Doc. No. L5-95KV253 R11

発電用原子炉施設に係る型式設計特定機器の 型式指定申請

規則への適合性について

三菱重工業株式会社

(2) 代表事象 (2/2)

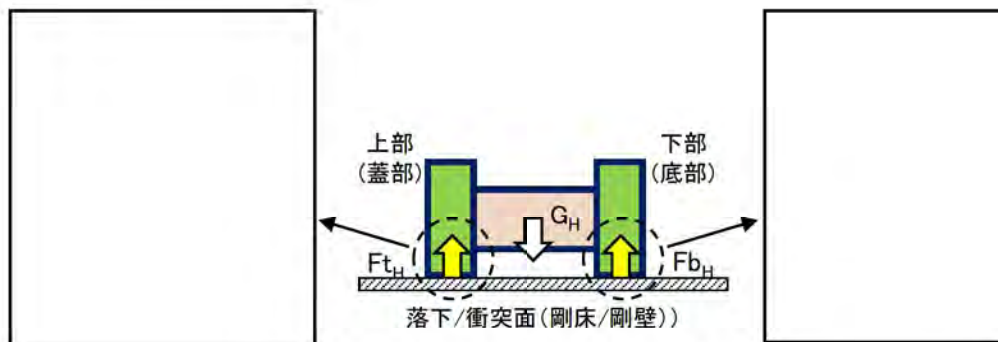
申請書添付書類13に示す輸送用緩衝体を装着して輸送することが申請書本文に明記されていないため記載を検討のこと。また、貯蔵用緩衝体の性能に係る説明に際して、詳細設計ベースでの具体的な緩衝性能について説明すること。

G_H : 特定兼用キャスク本体に生じる衝撃加速度 (650m/s^2)
 F_{tH} : 特定兼用キャスク上部(蓋部)に作用する荷重 ($4.30 \times 10^7\text{N}$)
 F_{bH} : 特定兼用キャスク下部(底部)に作用する荷重 ($3.76 \times 10^7\text{N}$)

G_V : 特定兼用キャスク本体に生じる衝撃加速度 (600m/s^2)
 F_{tV} : 特定兼用キャスク上部(蓋部)に作用する荷重 ($7.55 \times 10^7\text{N}$)
 F_{bV} : 特定兼用キャスク下部(底部)に作用する荷重 ($7.69 \times 10^7\text{N}$)

NFT-14P型輸送容器によるMCNP5コードの検証

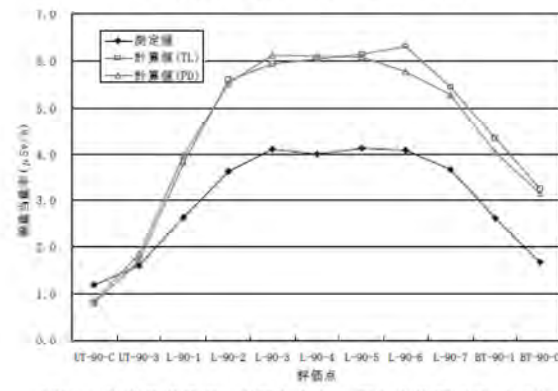
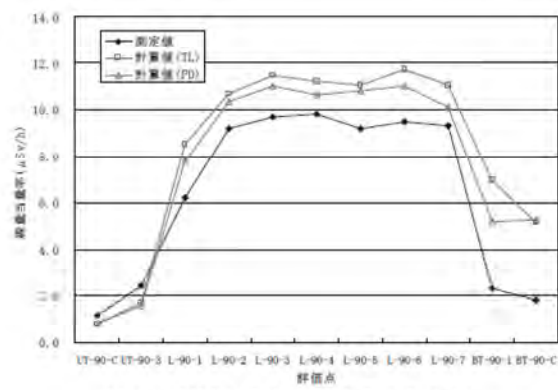
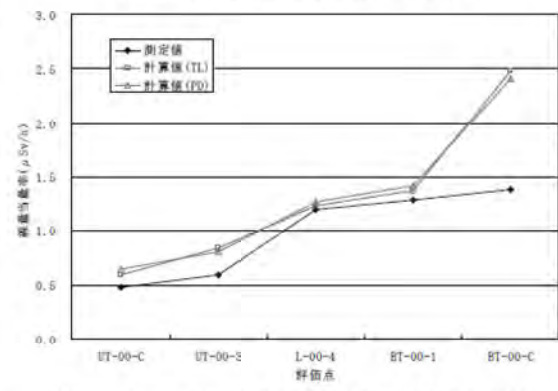
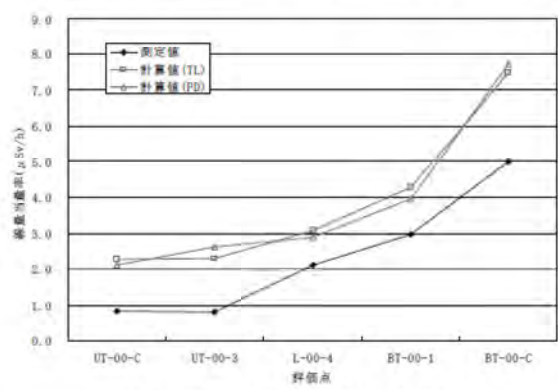
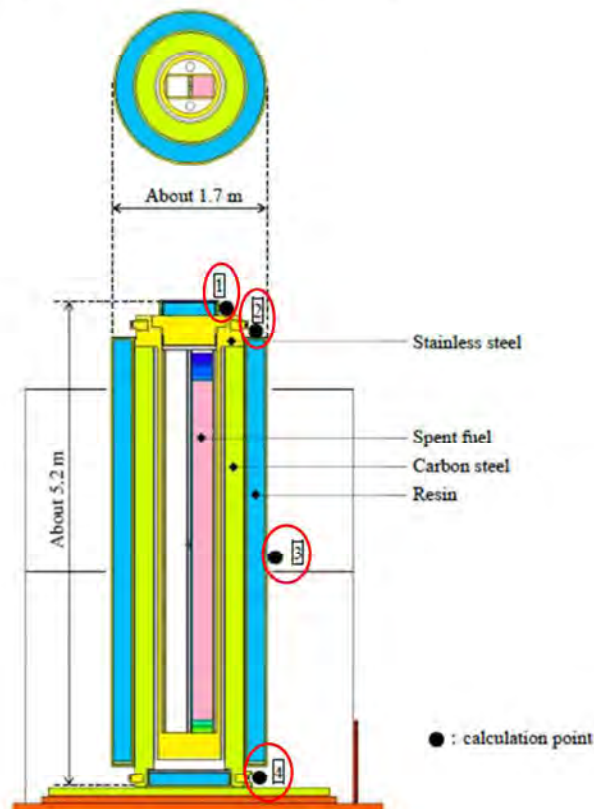
遮蔽解析に使用したMCNP5 コードの適用妥当性について、学会標準のガイドラインを参考とした検証作業の方針を明確にし、結論に至るまでの論理展開が適切となるように見直すこと。

線量当量率の計算値と測定値の比較では、遮蔽材の密度を最小密度としており基本的に測定値を上回るが、分布としては同様の傾向を示していることが確認されている。計算値が測定値を下回る点について、中性子についてはベンチマーク解析では考慮されていない使用済燃料輸送容器近傍の壁による反射の影響により解析結果に対して測定値が高くなったとされている。また、ガンマ線についてはベンチマーク解析において端部線源強度の高い構造材放射化ガンマ線源を考慮していないことが原因と考えられる。
